廃炉発官 30 第 162 号  
平成 30 年 8 月 31 日

福島第一原子力発電所 特定原子力施設に係る実施計画 変更認可申請書

雨水処理設備、雨水移送設備の増設及び雨水RO濃縮水移送ラインの新設に伴い、下記の通り変更を行う。

## 2.36 雨水処理設備等

図一-1 散水設備概略図

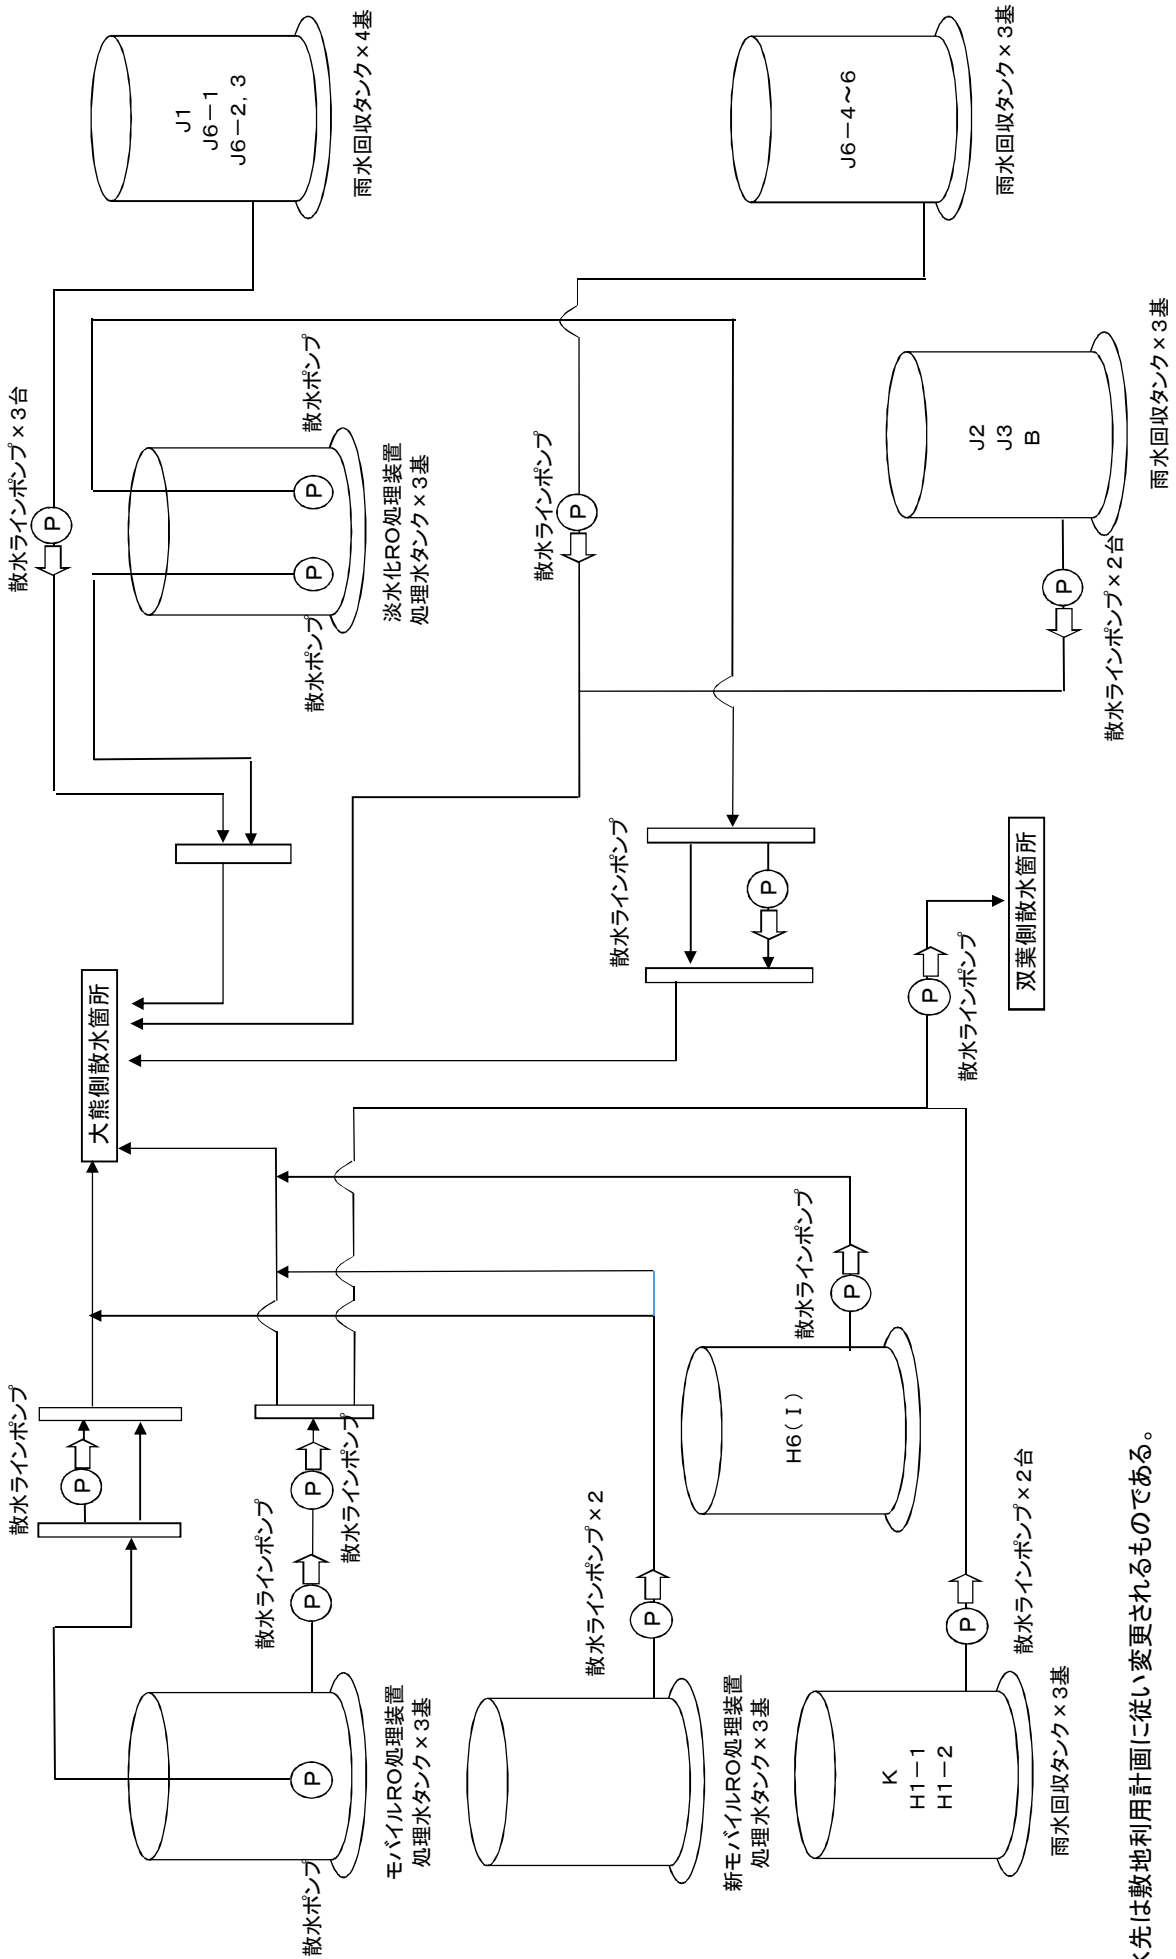
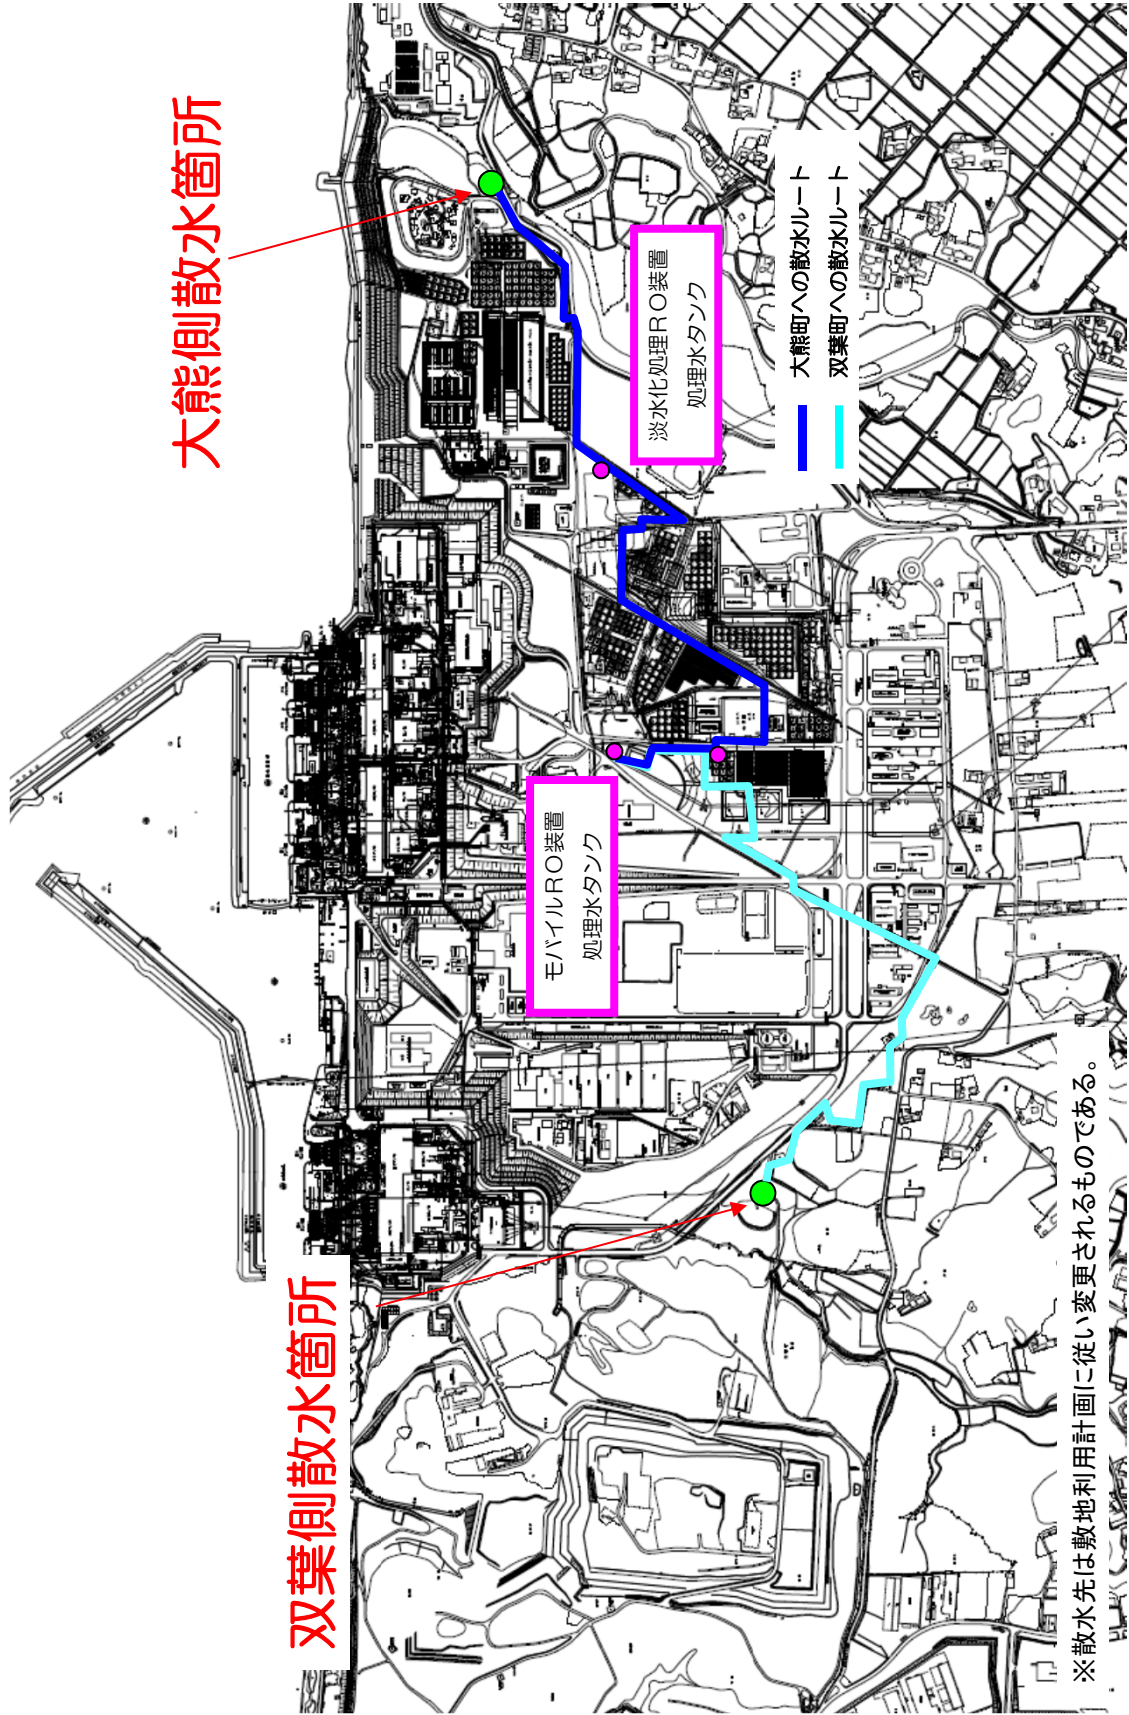
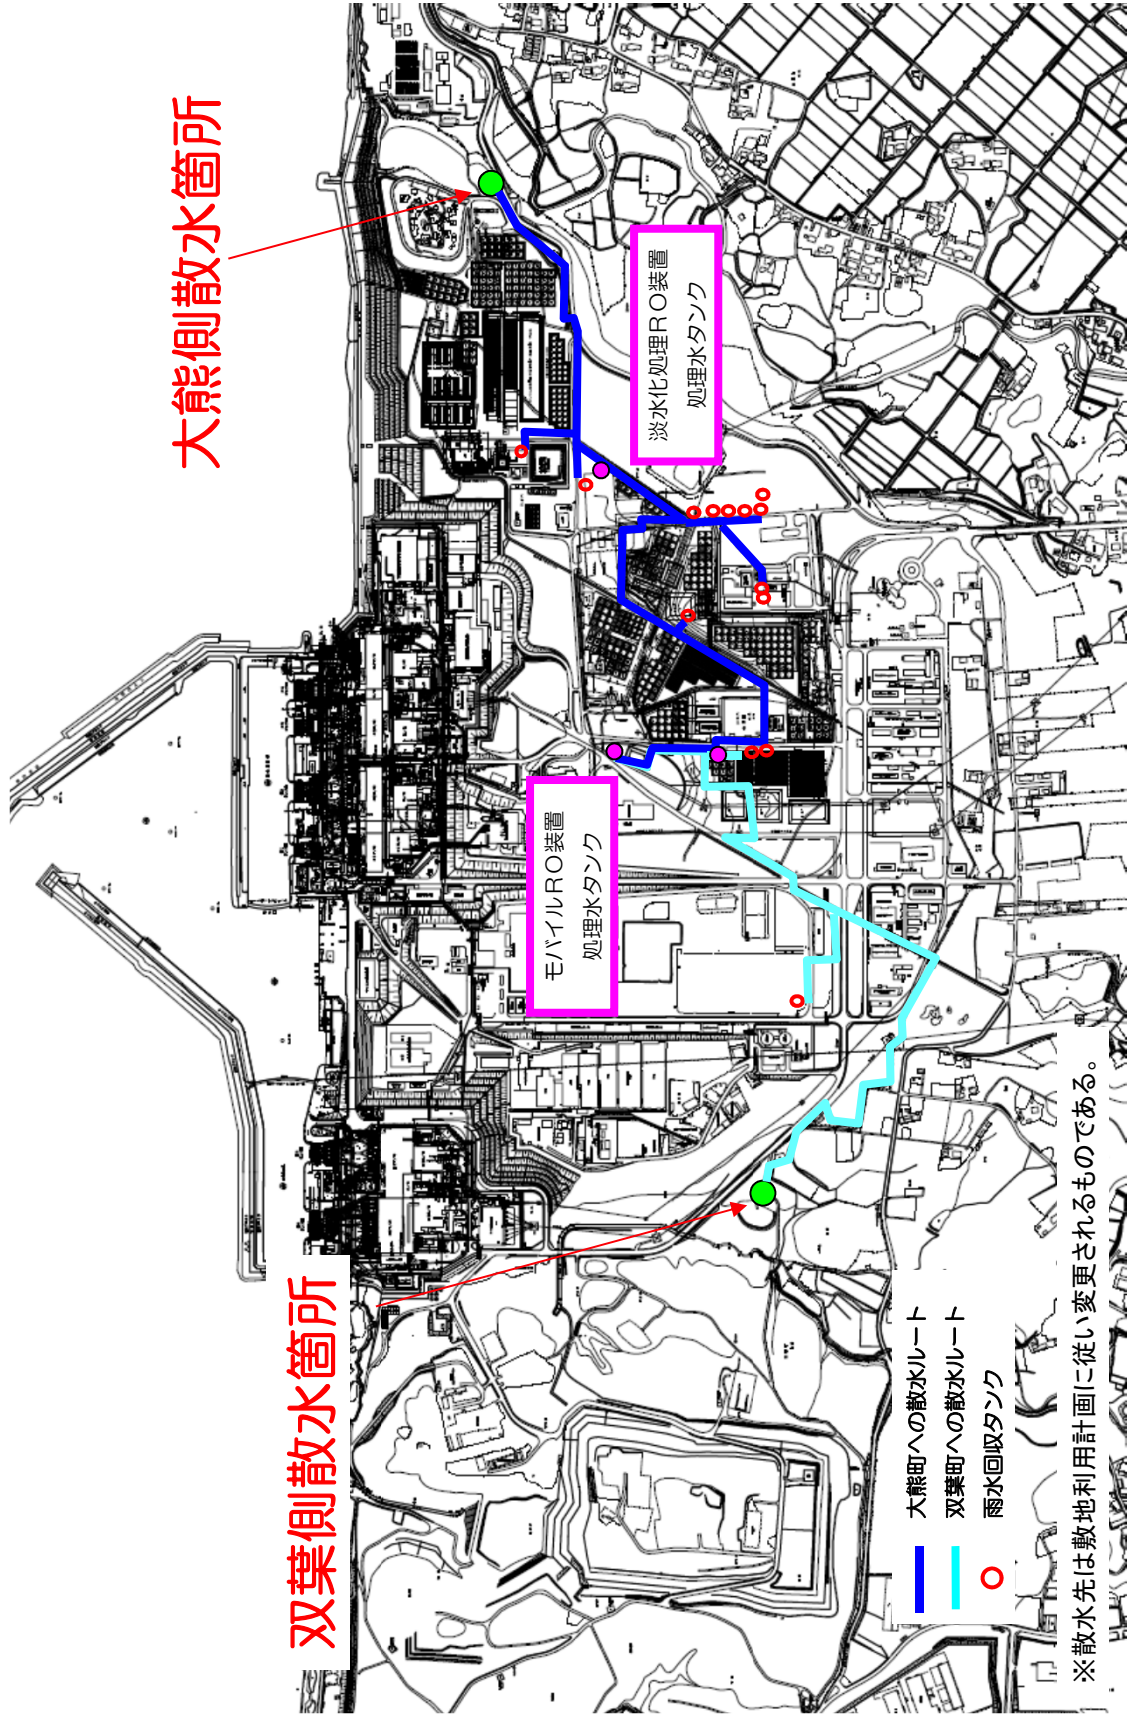
- ・散水設備増設に伴う記載の変更
